Mission régionale d'autorité environnementale

**Avis en date du 17 septembre 2018
de la Mission régionale d'autorité environnementale d'Île-de-France
sur le projet de parc paysager sur le site du Sempin situé à Chelles et Montfermeil (Seine-et-Marne et Seine-Saint-Denis)**

Synthèse de l'avis

Illustration 2 : extrait de la carte de destination générale des différentes parties du territoire du SDRIF

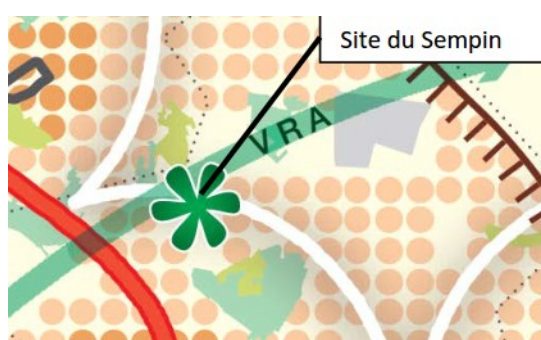
Le schéma directeur de la région Ile-de-France (SDRIF) prévoit la création d'un espace vert d'intérêt régional d'une surface de plus de 5 hectares sur la butte Sempin et identifie une continuité traversant le site.

Illustration 3 : vue en plan du casier et coupe AB des terrassements projetés

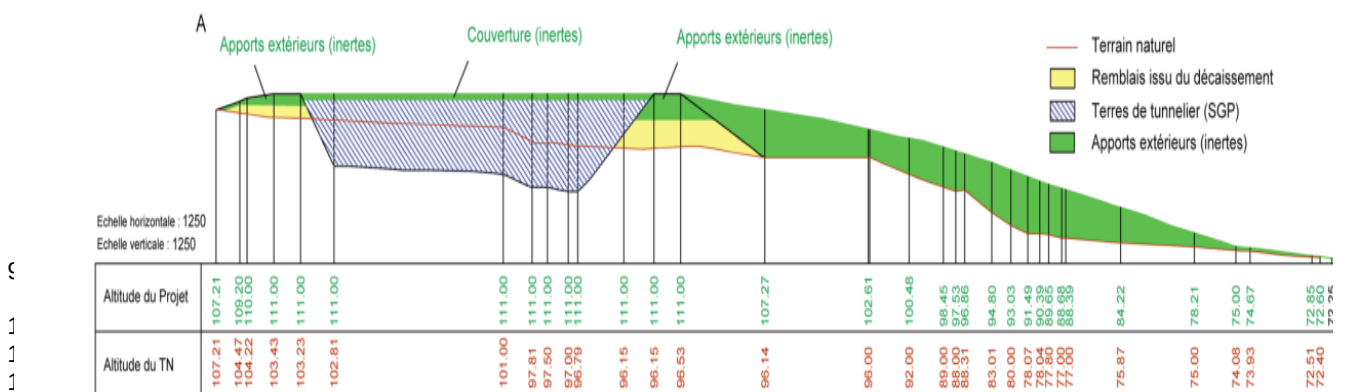
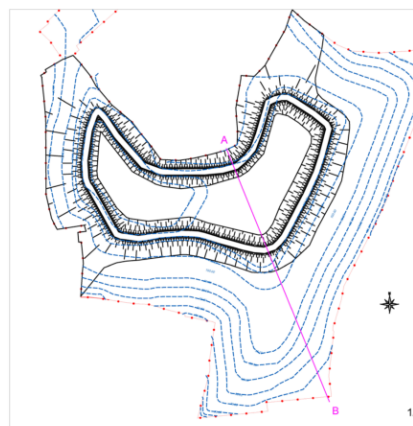
Une fois le site ainsi terrassé, l'aménagement du parc paysager sera réalisé en surface. Le parc sera réalisé en continuité du parc Jousseaume. Il comportera des espaces ouverts au centre sur 10 ha (prairie, clairière, jardin, etc.) et des franges boisées sur 8 ha (localement renforcées par rapport à l'existant) en périphérie (page 175). Il inclura également des « haies intermédiaires », des arbres isolés, une zone humide, des fossés, des promenades et des belvédères (pages 22 à 25). Les surfaces des aménagements projetés sur les 5,5 hectares restants (chemins, mobilier, fossés, etc.) ne sont pas précisées.

Illustration 5 : carte des composantes du schéma régional de cohérence territoriale

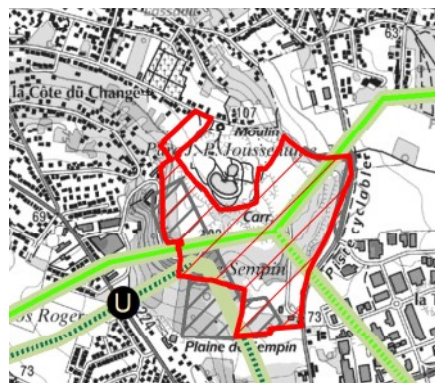
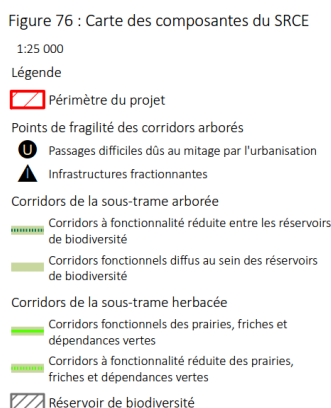
Cependant, pour la MRAe, cet enjeu des continuités est fort pour le projet. En effet, la carte (cf illustration 5) des composantes du schéma régional de cohérence écologique (SRCE) identifie deux continuités écologiques herbacées interconnectées au cœur du site (une de direction est/ouest traversant l'ensemble du site, et une autre se dirigeant vers le sud-est). Elle identifie également une continuité arborée de direction nord/sud traversant la partie ouest du site, reprise dans la carte des objectifs du SRCE comme élément à préserver (pages 157 et 158). Une partie ouest du site, couvrant environ 20 % de son périmètre (d'après les cartes pages 157 et 158), et en majorité boisée, est par ailleurs identifiée comme un réservoir de biodiversité.

La MRAe recommande d'étudier les continuités écologiques identifiées par le SRCE en vue d'en préciser le fonctionnement local.
